Bane NOR SF - Søknad om tiltak og utsatt frist for arbeider i Lågen ved Randklev bru - Ringebru kommune i Innlandet

NVE viser til søknad av 13.9.2024 om utsatt frist for gjennomføring av arbeider i Gudbrandsdalslågen (Lågen) til 25.9.2024.

Figur 1: Oversikt over avbøtende tiltak 1-4. Det er gitt tillatelse til tiltak 3 og 4, og disse er gjennomført. Det søkes nå om tiltak 1 og 2. Figur fra planen.

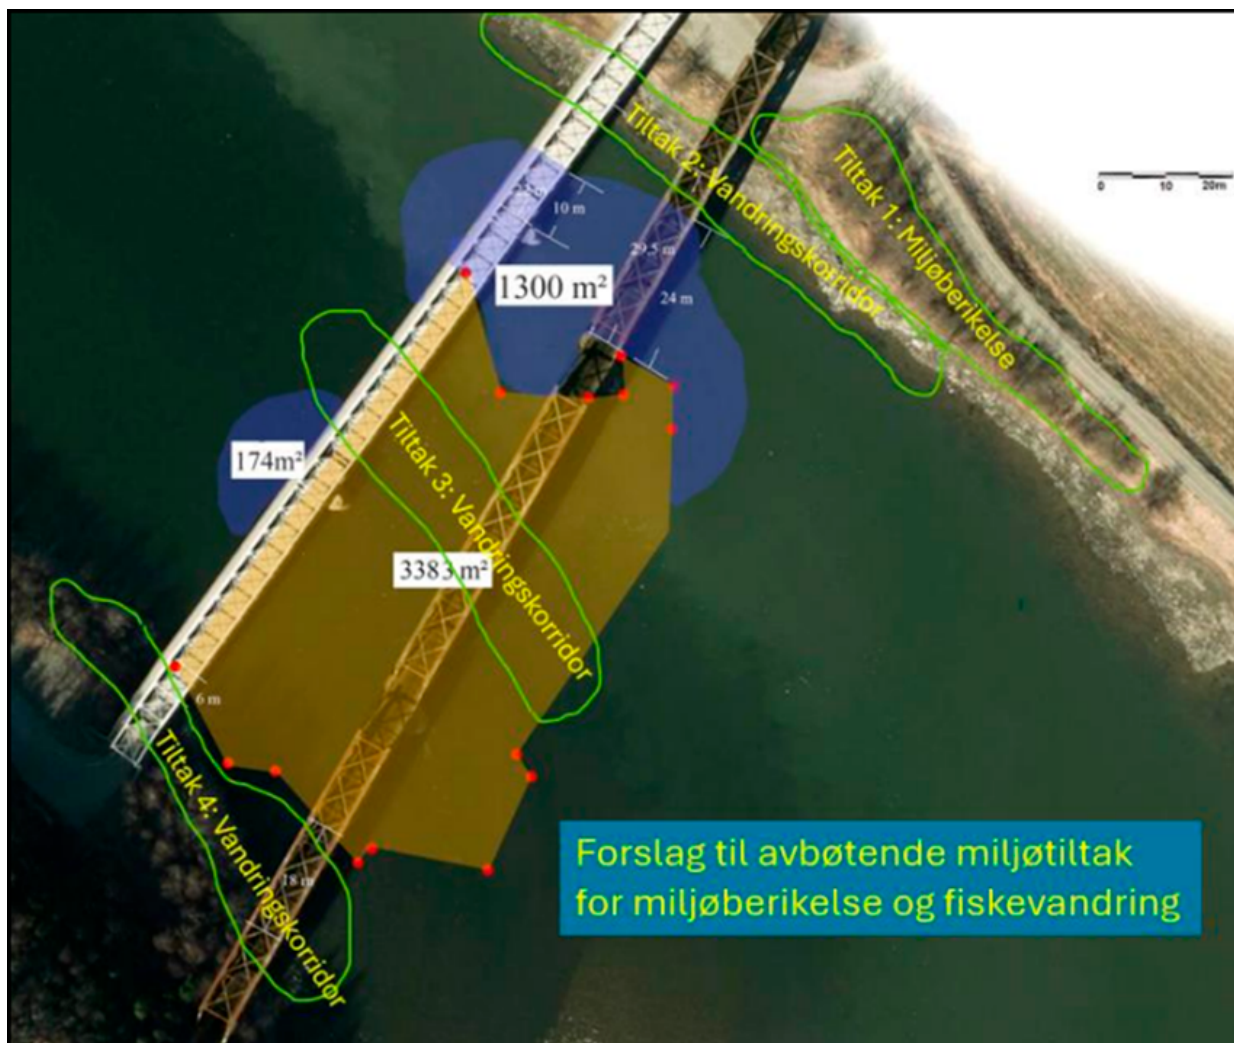
Etter NVEs vurdering er det nødvendig å iverksette avbøtende tiltak som vil hjelpe svaktsvømmende arter å forflytte seg oppover i Lågen forbi erosjonssikringen. Det er gjennomført tiltak på vestsiden av elveløpet og i midtålen (tiltak 3 og 4 fra figur 1). NVE har tidligere vurdert at de omsøkte tiltakene på østsiden er gode, men ikke gitt tillatelse til gjennomføring pga. manglende sikkerhet mot erosjon og manglende avklaring av privatrettslige forhold. Bane NOR viser i sin henvendelse av 12.8.2024 til at de har utarbeidet et bedre kunnskapsgrunnlag rundt de hydrauliske virkningene av tiltak 1 og 2, og at de er kommet til enighet med grunneierne om tiltakene. Nye hydrauliske simuleringer viser at tiltakene med etablering av bakevje ikke utgjør noen praktisk endring av flom og erosjonsfaren ved brua. NVE mener derfor at tiltakene kan gjennomføres.

Med hjemmel i vilkår om godkjenning av plan for avbøtende og kompenserende tiltak i konsesjon av 12.2.2024, tillater NVE Bane NOR SF å gjennomføre tiltak 1 og 2 slik som beskrevet i plan av 3.6.2024 og 12.8.2024.

Med hjemmel i tidsfrist i vilkår i konsesjon av 12.2.2024, gir NVE Bane NOR SF utsatt frist for ferdigstilling av biotop- og fiskevandringstiltak på østsiden av Lågen til 25.9.2024.
